Advies CE Monumenten

Locatie:	Scharnerweg 101-103
Status:	Nr. 101 = geen status Nr. 103 = Rijksmonument
Werkzaamheden:	Transformatie t.b.v. maatschappelijk doel
Grootte plan:	middel
Aanvrager/initiatiefnemer:	Porthos vastgoed BV
Architect/adviseur:	
Registratienummer.:	22-1312 WB
Vergunningverlener/projectleider:	
Binnenkomst datum documenten:	07-07-2022
Cultuurhistorisch rapport:	Buro4, april 2019
Archeologie van toepassing:	-
Datum advies:	18-10-2022
Behandeld door:	
Telefoonnummer:	
E-mailadres

Zaaknummer: 22-2206WB

aanzicht voorgevel omstreeks 1920 (bron: RHCL)

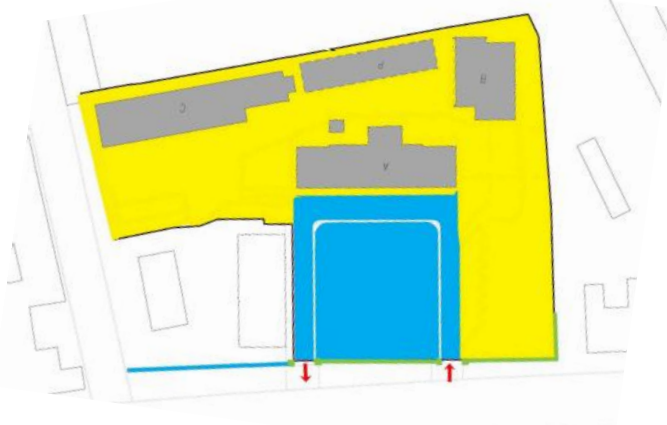
Aansluitend hieraan kan de vraag gesteld worden of men voornemens is om aanpassingen aan de gevelkozijnen door te voeren. Naast het eventueel vervangen van het enkele glas zou het namelijk denkbaar zijn dat alle gevelkozijnen worden vernieuwd. De oorspronkelijke kozijnen waren geheel in hout uitgevoerd in de vorm van een kruiskozijn met 2 naar binnen draaiende delen (onder) en vaste bovenlichten met roeden (boven). Omstreeks de jaren '70 van de twintigste eeuw zijn de originele kozijninvullingen echter gewijzigd c.q. aangepast naar de huidige opzet. De houten kaders bleven hierbij behouden en hier werd een stalen kozijn aan toegevoegd. De indeling werd daarbij echter niet geheel overeenkomstig het origineel uitgevoerd.

Aangezien al deze gevelkozijnen nu een indifferente monumentwaarde (cat.3) bezitten zou het reconstrueren van de kozijninvullingen c.q. het gevelbeeld vanuit monumentaal oogpunt een meerwaarde opleveren.

Het verduurzamen zou kunnen door de huidige stalen kozijnen te vervangen door hernieuwd een stalen kozijn maar dan thermisch onderbroken én inclusief thermische beglazing. De originele houten kaders dienen in dat geval wel (weer) gehandhaafd te blijven. Een alternatief is om ook de houten kaders te verwijderen en hernieuwd houten kozijnen overeenkomstig de originele opzet en detaillering terug te brengen (inclusief thermische beglazing).

voorstel situatie

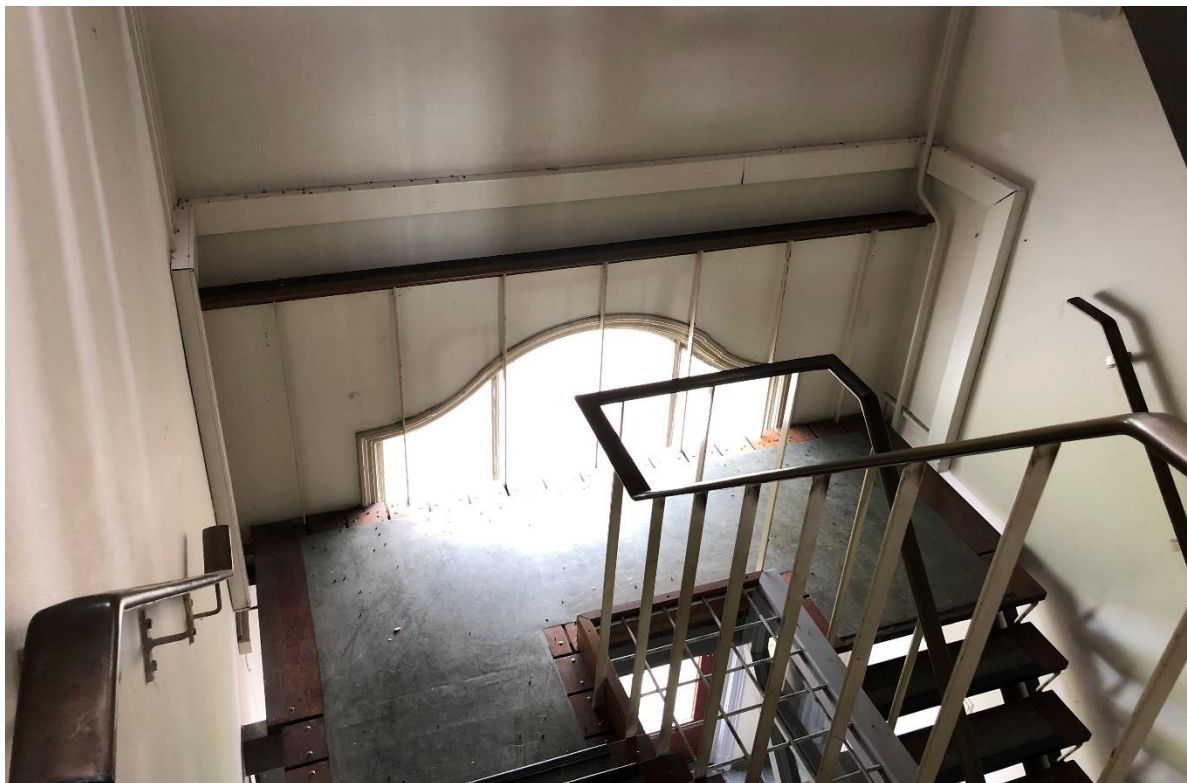
Voor het aanpassen van het terrein wordt ook een voorstel gedaan. In het kader van de aanpassing van het voormalige exercitieterrein kan de vraag gesteld worden of het inpassen van een kruisvormige bestrating i.c.m. het plaatsen van enkele bomen hier als een aantasting van de hoge monumentale waarden beschouwd moeten worden. Het centrale (noord-zuid) pad mag echter geen doorboring van de (positief gewaardeerde, cat.2) monumentale erfafscheiding tot gevolg hebben, nu lijkt dat wel te gaan gebeuren en wordt negatief geadviseerd.
